SPECTRO3-MSM-DIG

Änderungen nach Software-Update von V1.0 auf V1.1

Änderung 1:

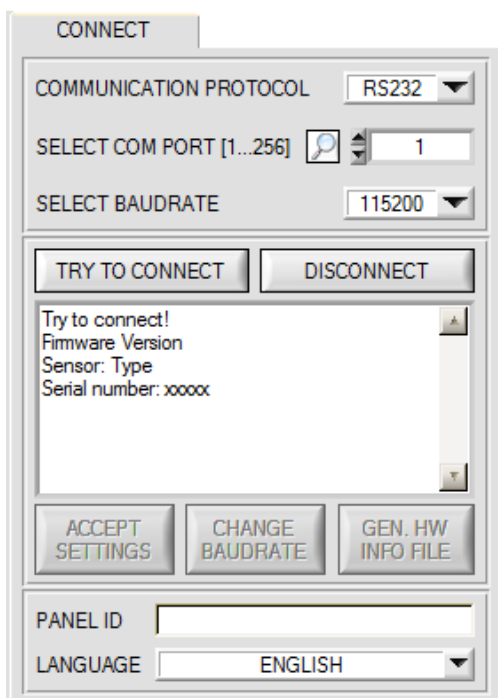
Die Panelgröße wurde aus Gründen der Übersichtlichkeit auf 1024 x 768 geändert.

Außerdem wurden die Skalierungsfehler, wie sie manchmal bei einigen PCs aufgetreten sind, beseitigt.

Änderung 3:

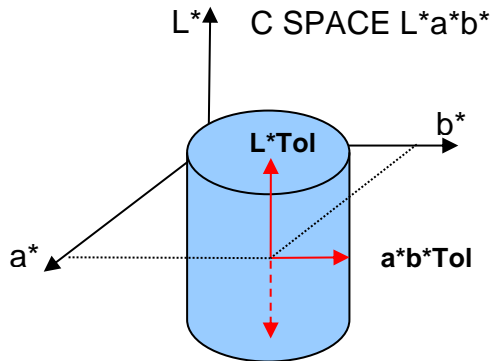
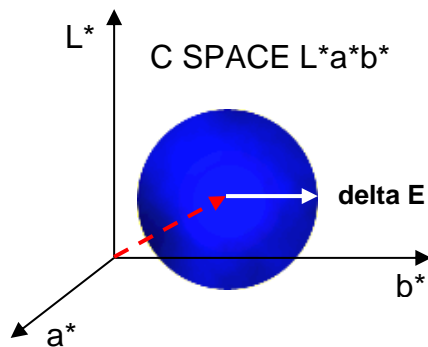
CALCULATION MODE:

In diesem Funktionsfeld kann eingegeben werden, ob man die Farbraumkoordinaten (z.B. L^* a^* b^*) als Zylinder (2D) oder als Kugel (3D) im Raum betrachtet.

Betrachtet man sie als Zylinder, dann haben die Farbkoordinaten (a^* b^*) eine eigene Toleranz (a^*b^*Tol) und der Helligkeitswert (L^*) hat seine eigene Toleranz (L^*Tol). Der Farbabstand ΔE wird aus den Farbkoordinaten (a^* b^*) berechnet. Eine Farbe ist dann wieder erkannt, wenn sich die aktuellen Farbraumkoordinaten im Farbzylinder befinden.

Im 3D Modus gibt es nur eine Toleranz für die Farbraumkoordinaten. Der Farbabstand wird hier aus den Farbraumkoordinaten (L^* a^* b^*) berechnet.

Eine Farbe ist dann wieder erkannt, wenn sich die aktuellen Farbraumkoordinaten in der Farbkugel befinden.
